***INTEGRAZIONI ISTRUTTORIA VIA  
CDED 43: INTERFERENZE SLURRYDOTTO***

***NODO STRADALE E AUTOSTRADALE DI GENOVA  
ADEGUAMENTO DEL SISTEMA A7 – A10 – A12***

***PROGETTO DEFINITIVO***

**Figura 1 – Sezione trasversale tipo**

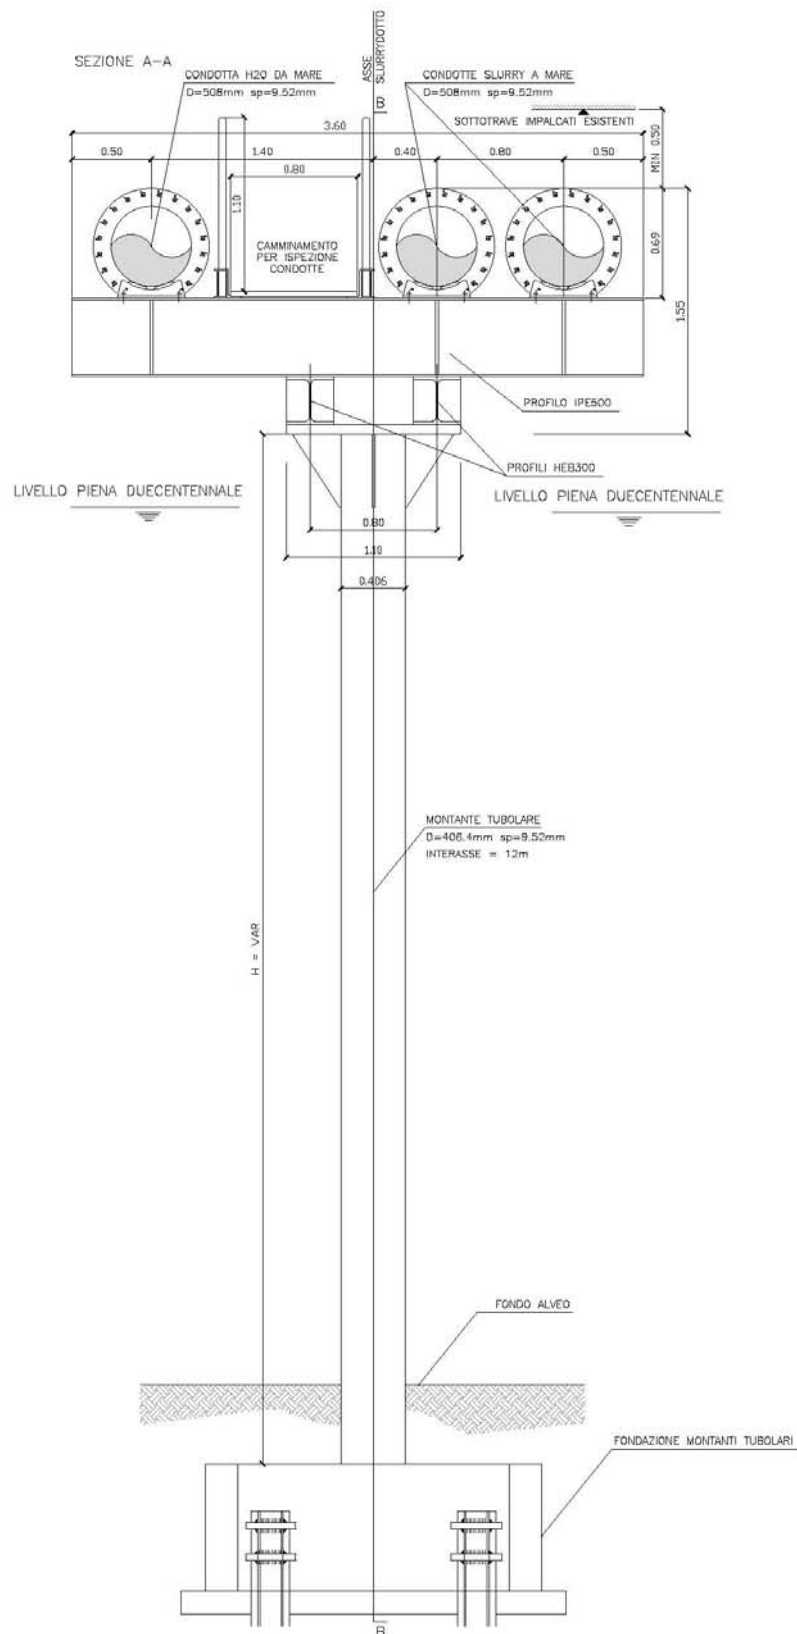
- *“In merito ai montanti tubolari su cui poggia la struttura dello slurrydotto, fondati in alveo, non risultano se siano state effettuate adeguate indagini sulla presenza di utenze e/o opere in subalveo; dovrà comunque essere prevista la totale rimozione dell’opera, comprese le fondazioni, a conclusione dei lavori”* (punto 7.17);

Infine, il Comune di Genova – Direzione Manutenzione, Infrastrutture, verde e Parchi, al punto 12.3 della nota n. 268042 del 18/08/2011 ha scritto: *“poiché il progetto prevede che il slurrydotto corra lungo il tratto terminale del torrente Polcevera in corrispondenza della sponda destra, è necessario che la definizione esatta del tracciato stesso in sede di redazione del progetto esecutivo tenga debito conto della presenza in subalveo della condotta di scarico a mare dell’impianto di depurazione di Genova Cornigliano; questo al*

*fine di evitare spiacevoli interferenze tra detta condotta e i pali di fondazione dei tralicci di supporto dello slurrydotto”.*

Il Progetto Definitivo pubblicato ha considerato la presenza di interferenze, sottoservizi, utenze e/o opere nell'alveo del torrente Polcevera; in fase di redazione del Progetto Esecutivo si provvederà ad eseguire un aggiornamento del censimento effettuato, al fine di integrare la documentazione progettuale con eventuali nuovi impianti ad oggi non ancora realizzati/rilevati.

Inoltre, al fine di limitare le tratte con monopali fondati in alveo, potrà eventualmente essere valutata, sempre in sede di Progetto Esecutivo, la possibilità di realizzare delle tratte con staffature sui muri d'argine ancora liberi da impianti tecnologici.

Sulla base degli elementi raccolti in fase di stesura del Progetto Definitivo, la condotta di scarico a mare del depuratore di Genova Cornigliano non costituisce un'interferenza particolarmente problematica per la realizzazione dell'impianto slurrydotto.

In fase di redazione del Progetto Esecutivo si provvederà comunque ad eseguire un approfondimento dei rilievi topografici per ottimizzare la posizione dei monopali di supporto dello slurrydotto.
